中部電力

浜岡原子力発電所
地震による津波のうち
プレート間地震の津波評価について
(コメント回答)

2023年11月29日

プレート間地震の津波評価 コメント一覧表

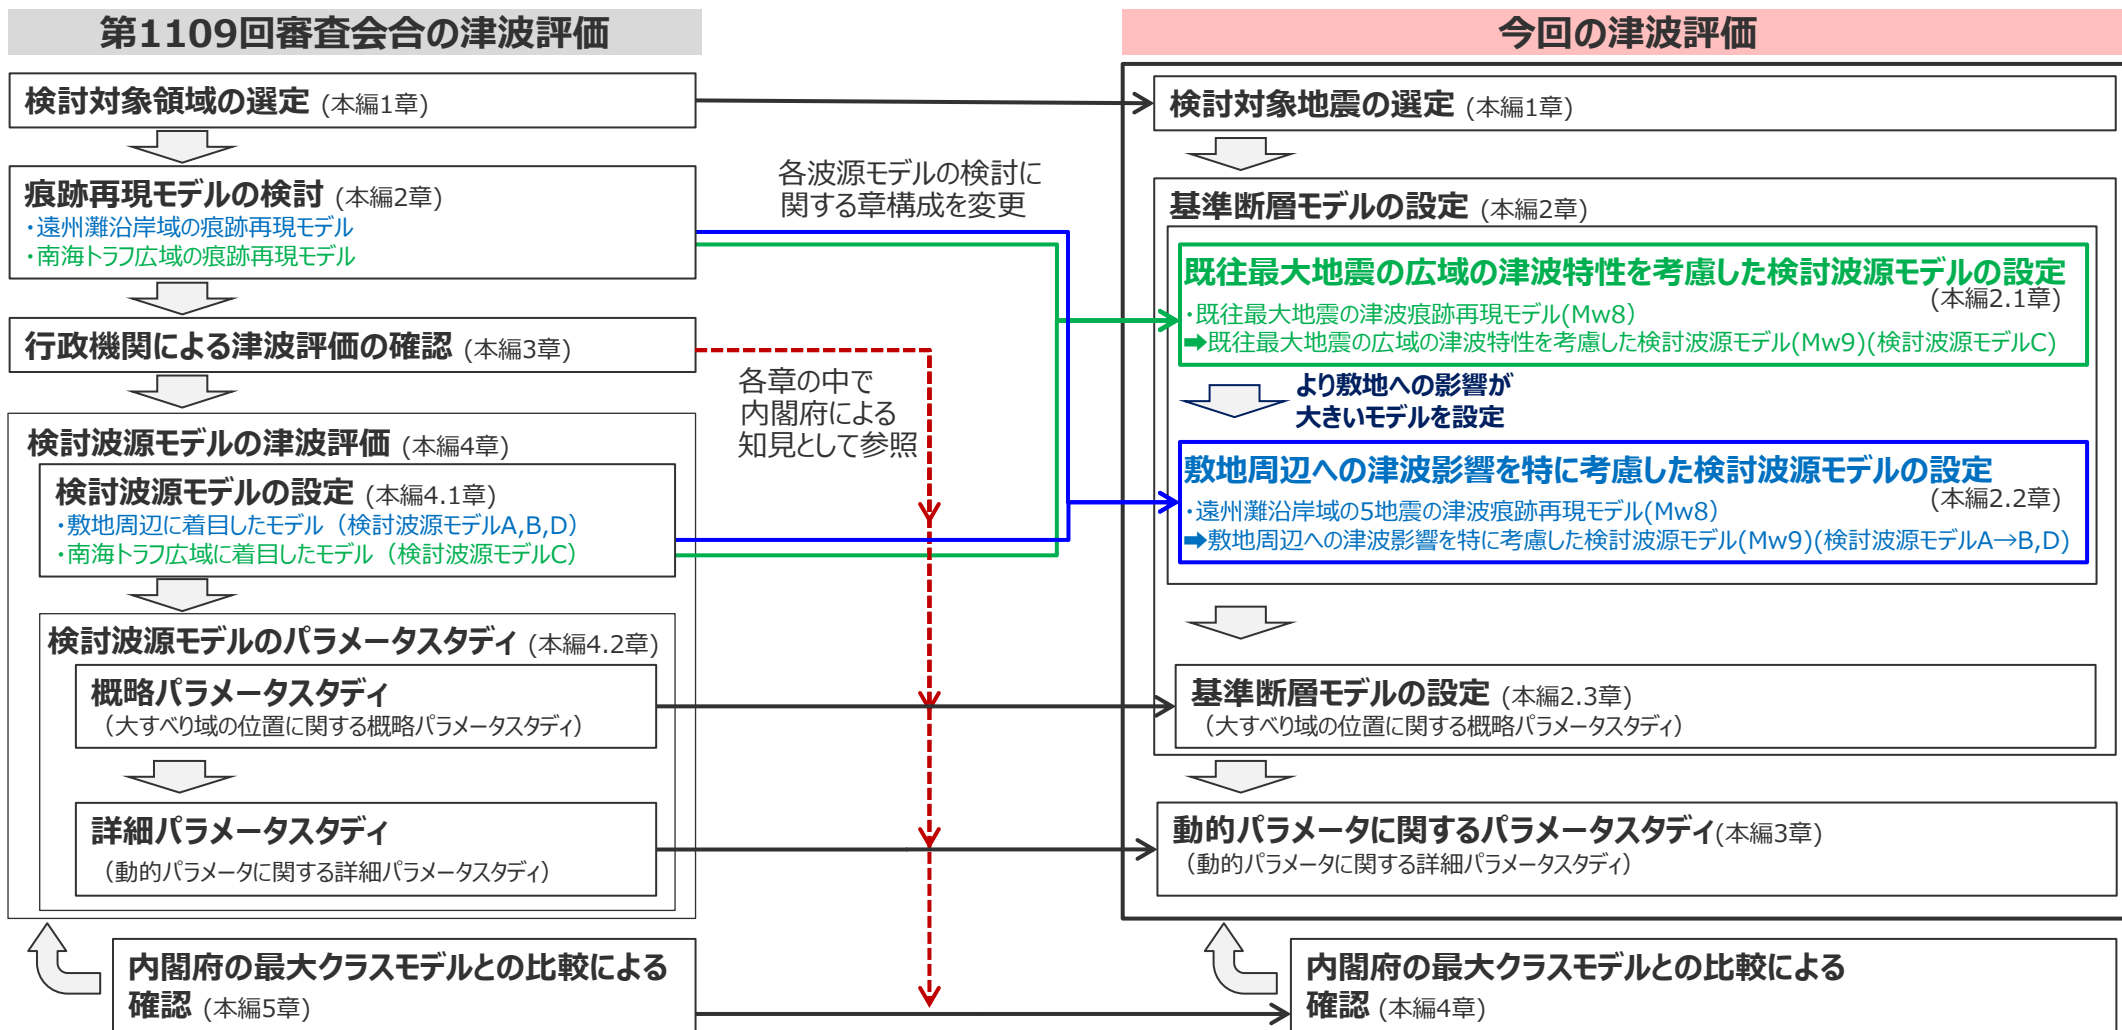
○第1109回審査会合（2023年1月27日）におけるコメント

- プレート間地震の津波評価の方針、論理構成を再点検し、痕跡再現モデルあるいは検討波源モデルの位置づけ、パラメータスタディやパラメータスタディの幅などを含め、一連の体系的な内容として整理されているかを確認して説明すること。
- 検討波源モデルのパラメータスタディを再点検し、評価に漏れがなく、評価結果が変わらないかを確認して説明すること。

○コメント回答（概要）

- 全9回の審査会合における議論を逐次反映してきたプレート間地震の津波評価について、評価方針、論理構成、根拠を再点検し、特に以下の(1)～(3)の項目について、評価方針等を明確化して整理を行い、一連の体系的な内容として資料を再構成する。

(1) プレート間地震の津波評価全体の評価方針の整理

- ・ 全体の評価方針を明確化し、それに伴い全体構成を見直す。

(2) 基準断層モデルの設定方針の整理

- ・ 基準断層モデルの設定方針を明確化し、各波源モデル間の関係を整理する。

(3) パラメータスタディの妥当性確認の網羅的な実施

- ・ 動的パラメータに関するパラメータスタディの検討方針を明確化するとともに、パラメータスタディの評価結果の妥当性確認を網羅的に実施し、評価に漏れがなく、評価結果が変わらないことを再確認する。

水位下降側：取水塔のパラメータスタディ因子の分析結果を踏まえた追加検討(基準断層モデル2-1~2-3,4-1)

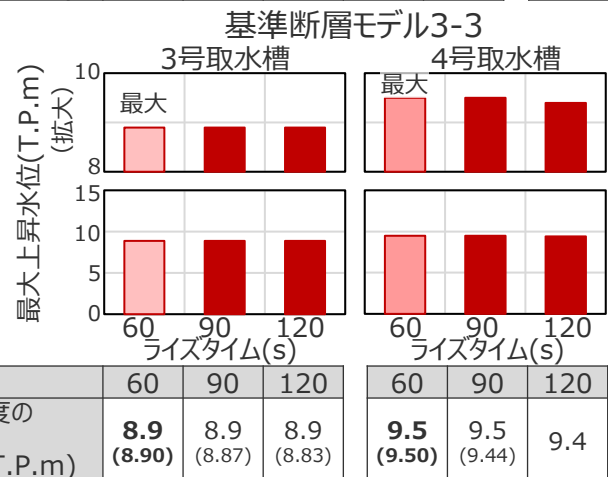
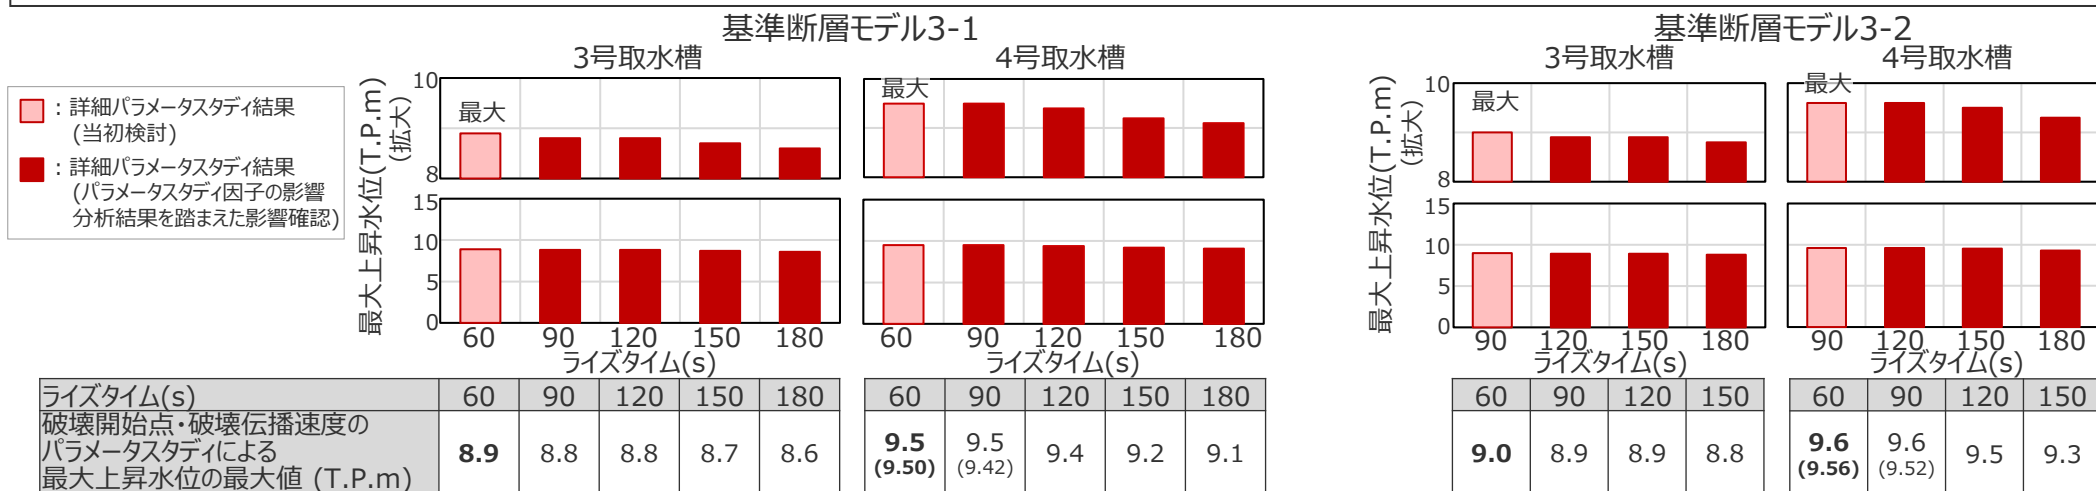
- 水位下降側のライズタイムのパラメータスタディにおいて影響の大きい複数のケースについて、更に破壊伝播速度および破壊開始点のパラメータスタディを実施した結果は以下のとおり。
- より網羅的に検討した結果、一部の基準断層モデルにおいて選定されるケースが変更となったが、ライズタイムの違いによって、破壊伝播速度・破壊開始点のパラメータスタディ結果は大きく変わらないことを確認した。

□ : 詳細パラメータスタディ結果 (当初検討)
■ : 詳細パラメータスタディ結果 (パラメータスタディ因子の影響分析結果を踏まえた追加検討)

※ ライズタイム90sのケースで水位低下時間が最大となったことを踏まえて、水位低下時間のピークが確認できるよう検討するライズタイムのケースを拡大し、ライズタイム60sのケースでも破壊伝播速度・破壊開始点のパラメータスタディを実施した。
